GRUNNVANN TIL KOSTØL-OMRÅDET.

KRISTIANSAND KOMMUNE ANBEFALTE BORINGER ETTER GRUNNVATN, HULL I KOSTØL, KRISTIANSAND	MÅLESTOKK	MÅLT K.E.	20. APRIL 1972
	1:1000	TEGN. K.E.	MAI 1972
NORGES GEOLOGISKE UNDERSØKELSE TRONDHEIM	TEGNING NR.	KARTBLAD (1:50 000)	
	1111-03	1511 III

KRISTIANSAND KOMMUNE. HYDROGEOLOGISKE UNDERSØKELSER.
N.G.U.'s RAPPORT NR. 1111 - KOSTØL GRUNNVANNSANLEGG.

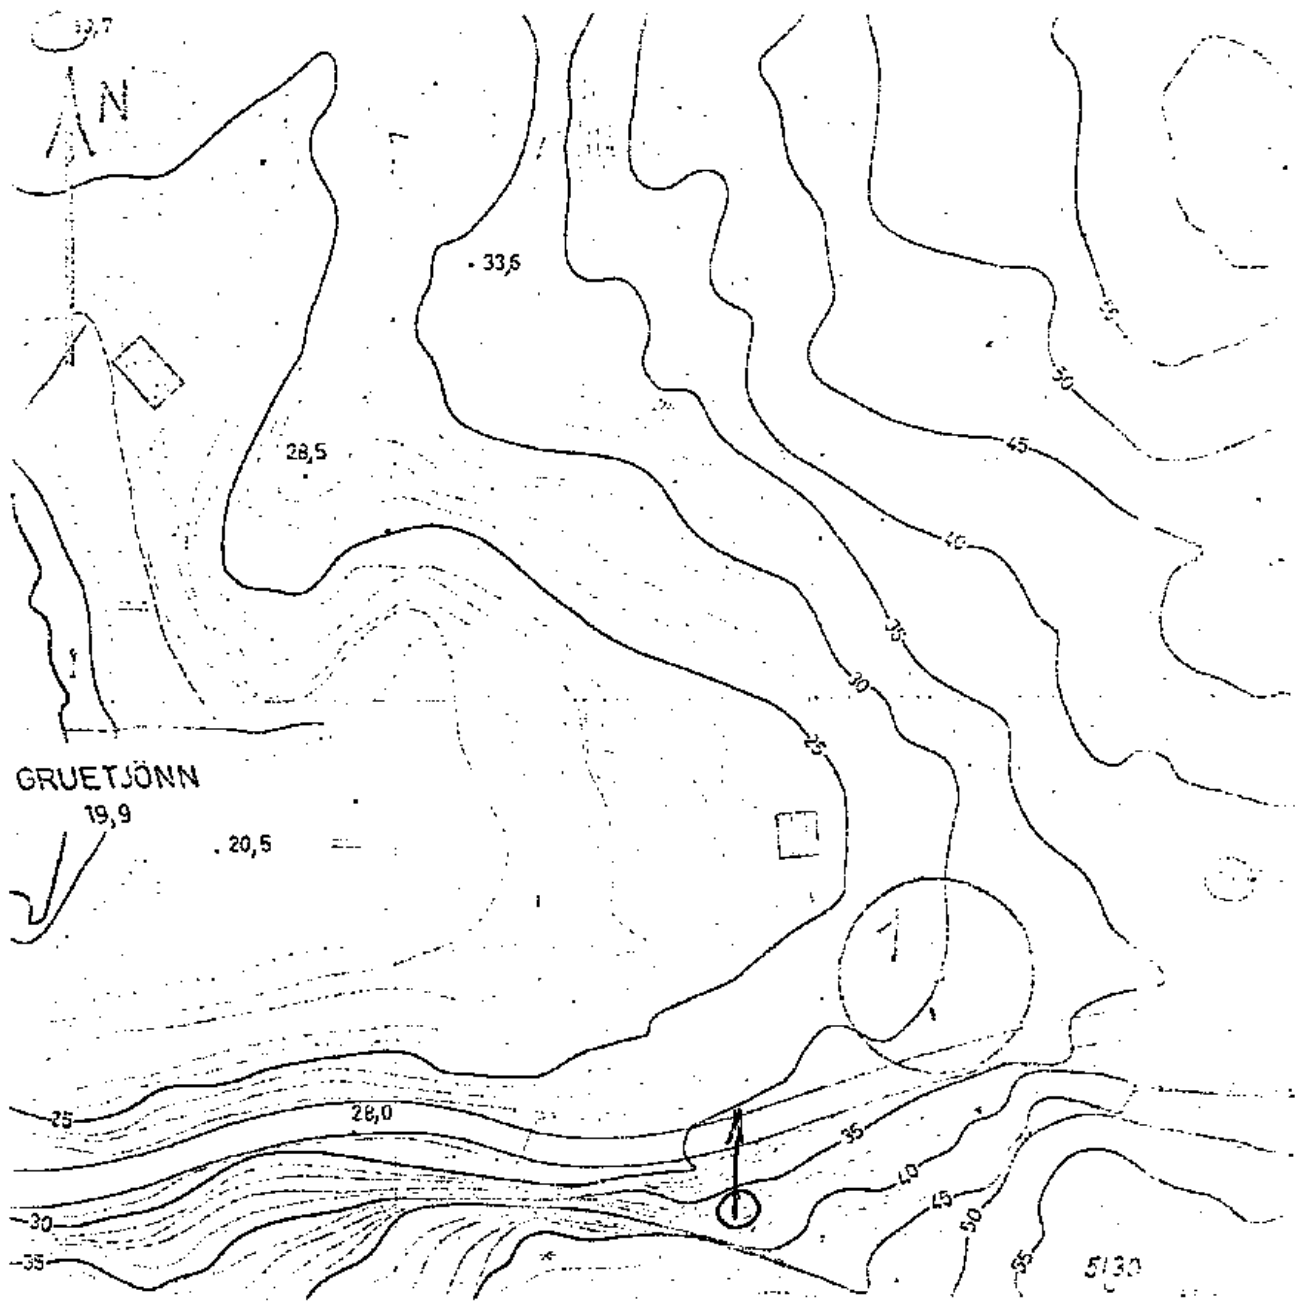
4. Boring i pkt. nr. 1. bør forsøkes. Boring her vil også om nødvendig kunne føres til 100-120 m's dyp, og i lys av resultatet fra pkt. 3. bør muligens borhullet skrås - rettes rett N med fall 60° fra horisontalplanet.

I relasjon til kostnadene ved lang fremføring av kommunal ledning, de tross alt i dagen relativt markerte sprekkesoner i området - og nødvendigheten av et større antall prøveboringer i området noe sikrere karakteristikkk av grunnvannsmulighetene i feltet kan avgis, - anbefales utført prøveboring i pkt. 1. som angitt i overstående pkt. 4. Boret bør ansettes så nær veien (helst på S-siden av veien) som mulig (se vedlegg).
